第271回「地域の会」定例会資料〔前回定例会以降の動き〕

ご質問への回答

第270回定例会でのご要望への回答

<制御棒駆動機構イメージ図>

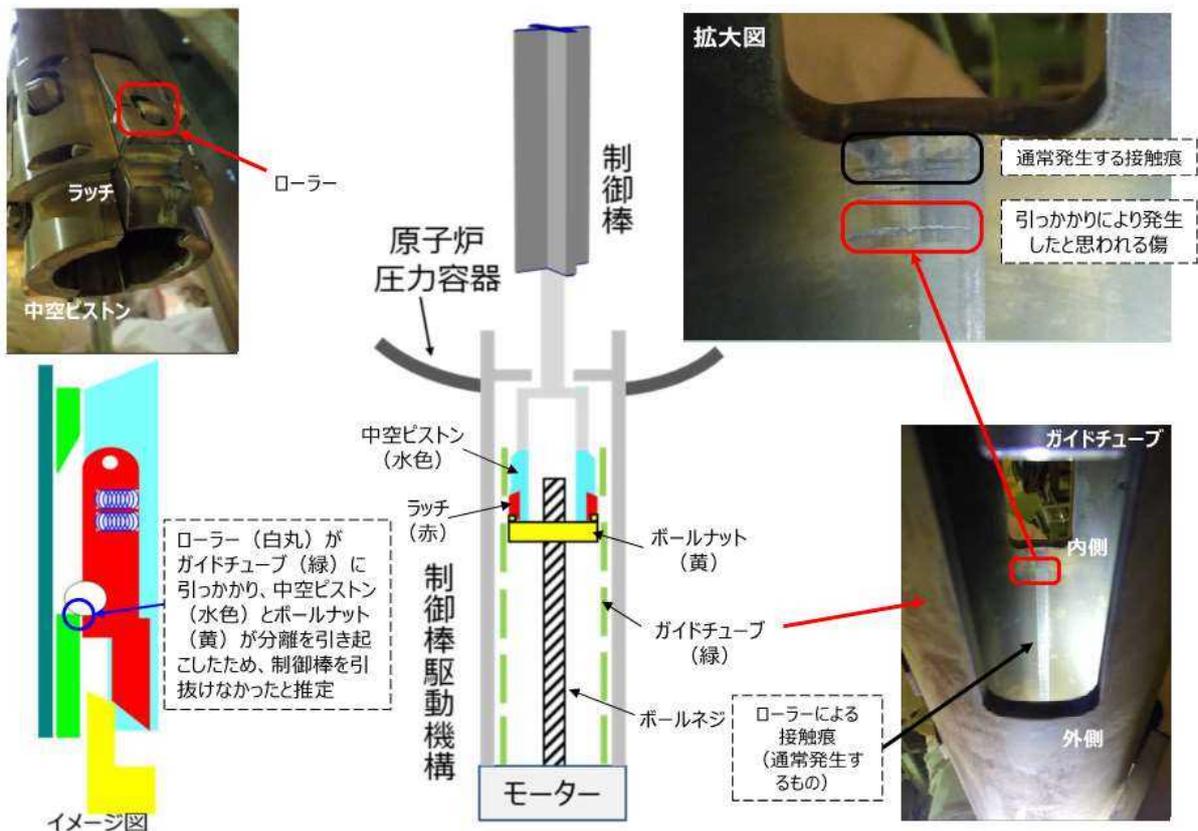
● 6号機燃料棒の固着について

1. 固着した制御棒を外して、分解して原因を調べているとの説明だったが、調査はどのように進めているのか？
現在どこまで進んでいるのか？時系列で表示する事。
2. 仮に原因調査が終了しているのであれば、究明できた原因を詳細に開示する事。
3. 更に、原因に対する対策を詳細に開示する事。

「6号機燃料棒の固着について」とのご質問をいただきましたが、「6号機制御棒駆動機構の分離事象」に関連していると思われるので、その内容について回答いたします。

不具合のあった制御棒駆動機構を分解調査したところ、ガイドチューブに通常では見られない傷が確認された。

傷の原因は、ラッチがボールナットにしっかり収まっていない状態で中空ピストンがガイドチューブ内を下降する際、ローラーの動きが固く、ローラーがガイドチューブに引っかかったことによるものと判断。

2. 不具合のあった制御棒駆動機構から中空ピストン、ボールナット、ガイドチューブを取り外し調査した結果、中空ピストンのラッチが十分に収納されていない場合、ラッチの先端がガイドチューブと当たる部分に傷があることが確認されました。

また、ラッチとボールナットのはめ合い部分にも、ラッチのスムーズな動きが阻害され強く接触していたと推測される痕があることがわかりました。これらのことから、ラッチの収納不良とローラーの固着が原因であると推定しております。

ただし、ラッチやローラーは構造上の理由からこれ以上の分解ができず、機器の状態を保持したままでの解体する方法もないため、これ以上の調査は難しい状況です。収納不良や固渋の原因としては、個体の特性や塵などが考えられます。

3. 今回は個体の特性や塵などが原因と考えており、当該制御棒駆動機構は予備品と交換いたしました。交換後、常駆動試験を実施、併せてモーターの動作状況を、通常では実施しないオシロスコープを用いて電流測定しました。この測定では引っ掛かり等、異常が生じている場合には、それに伴う抵抗により電流値の上昇傾向などの兆候が見られる可能性があることから、これらの分析を行い、異常兆候がないことを確認しました。他 204 体も同様の試験などを実施し、205 体全数において異常がないことを確認しております。

○ガスタービン発電機車 (全景)

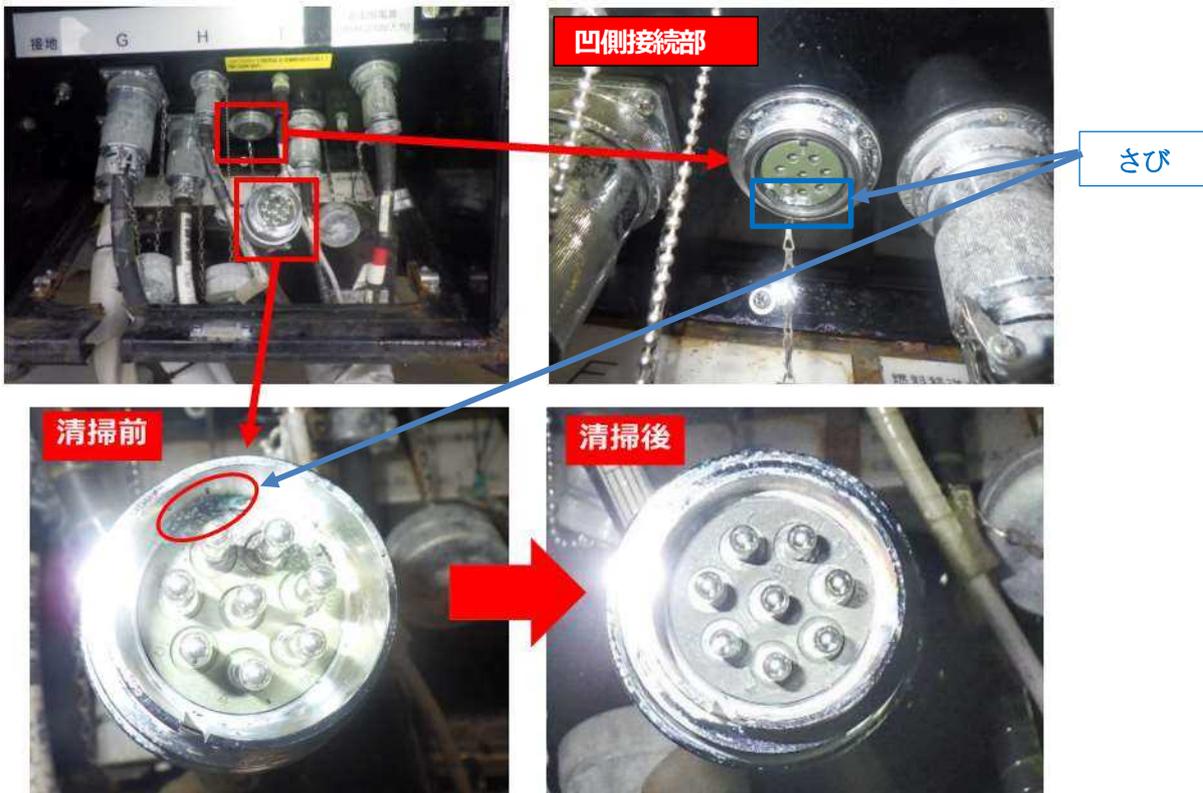
●ガスタービン発電機車の不具合について、写真などの資料がないので、可能な範囲でお示し頂きたい。

以下のとおり、写真をお示しいたします。

○凹側接続部の裏側（赤矢印がさびの原因の水の侵入経路）

○事象発生メカニズム

- ① 凹側接続部の裏側（溶接部）から水が浸入
- ② 浸入した水によりさびが発生
- ③ 浸入した水とさびにより、本来は導通しない箇所が導通し、ガスタービン発電機が自動停止
